工程指示 / 要求簡箋(E.I.)

工程指示編號：EI / 3037 / 21

工程編號：J - 852

工程項目：趟門 大貨 (鋁料) (門玉) (T1, T2, T3) (標準層: 1-21/F)

名稱	四扇趟門玉料 (左生玉左企)	制圖	Ivan	2021.01.26	修改	A	B	C
材料	X85861	復核	WHS		日期	2021.03.04	2021.03.16	2021.03.23
顏色	UCT806812XL-3	批准			圖號	T3-SD02-S01

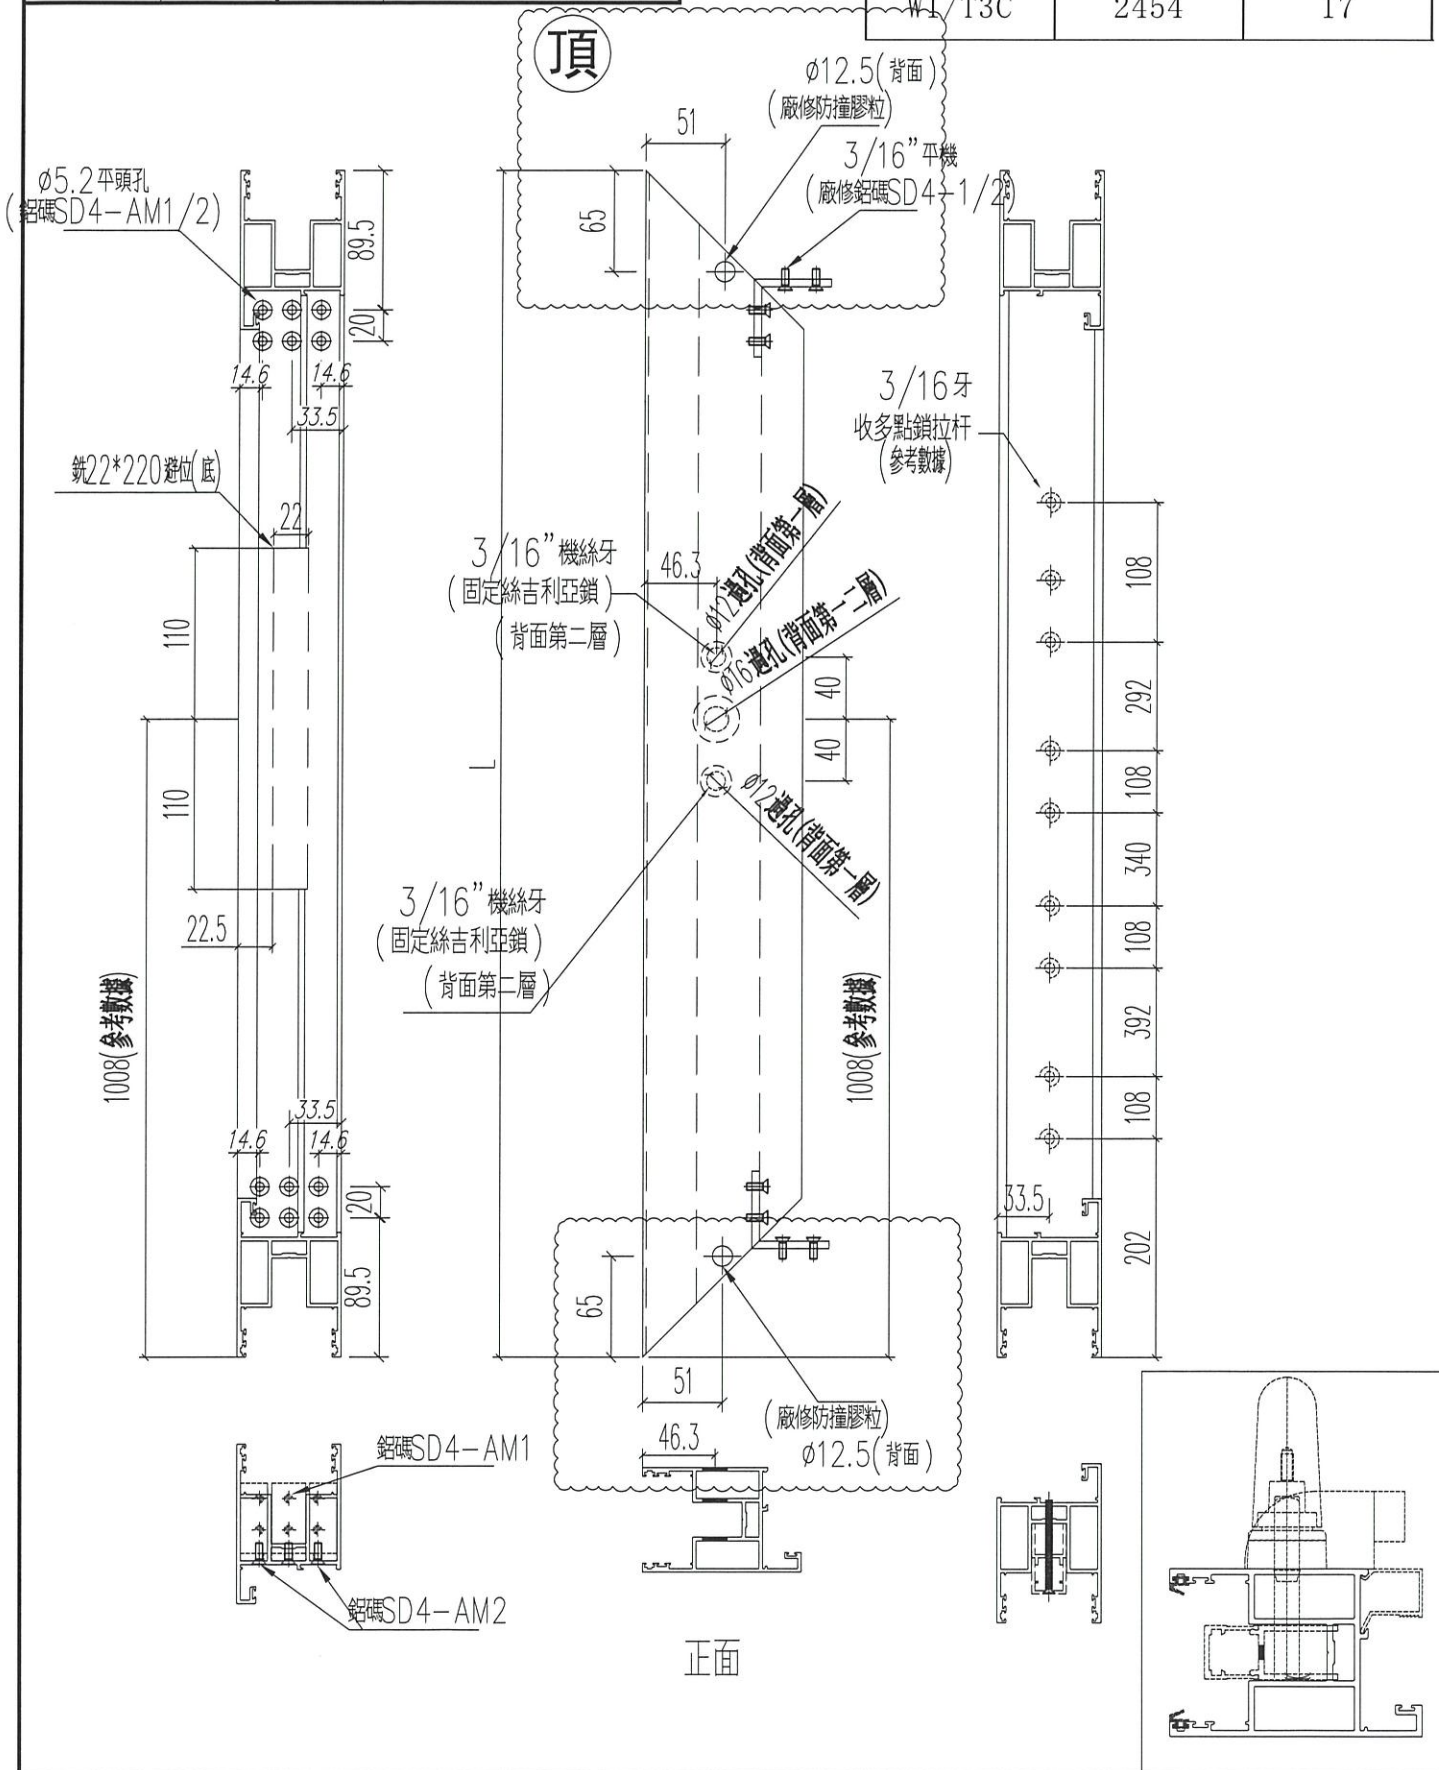
G 版: 已修改防撞膠粒的孔位

F 版: T3 趟門玉高度縮短 3mm，另提供 T3 門玉開料單

按現場實際安裝覆數，所有門玉高度縮減 3mm，現已修改 T3 加工圖，T1,T2 稍後提供
優先出 T3C 右門一隻送地盤更換
